Assunto: Plano de Pormenor do Alfamar e Envolvente

NOTA TÉCNICA

(anexo ao ofício ref.^a S008385-202502-ARHALG.DPI)

1. Estacionamento público e acesso à orla costeira

a) Estacionamento no Lote G

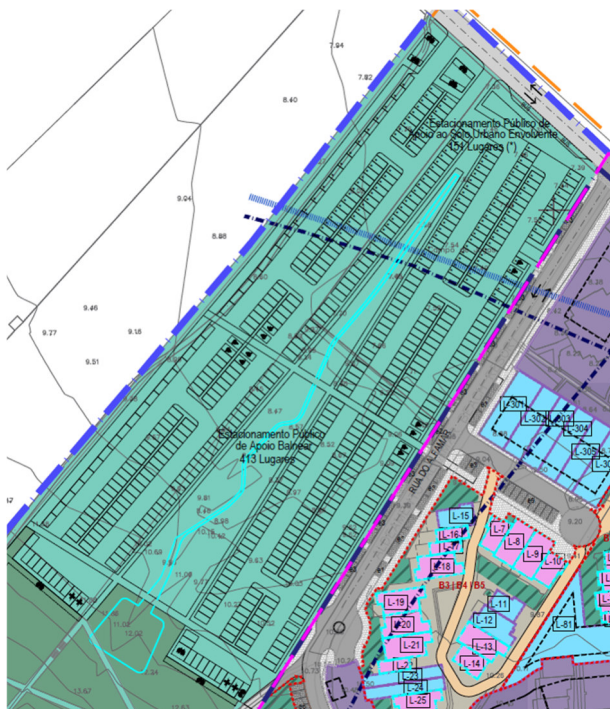
O Relatório faz referência a uma lotação de 128 lugares disponíveis no Lote G correspondente a Equipamento Desportivo. Na pág. 326 é referido que:

O parque de estacionamento público de apoio ao solo urbano com 151 lugares surge também como compensação do número de lugares necessário para o Hotel, visto que no interior da unidade apenas estão previstos 107 lugares, localizando-se ainda mais 128 lugares no Polo Desportivo previsto nos Lotes G.

Fica assim assumida uma dupla função do estacionamento do Lote G (equipamento desportivo e compensação do número de lugares necessários para o hotel).
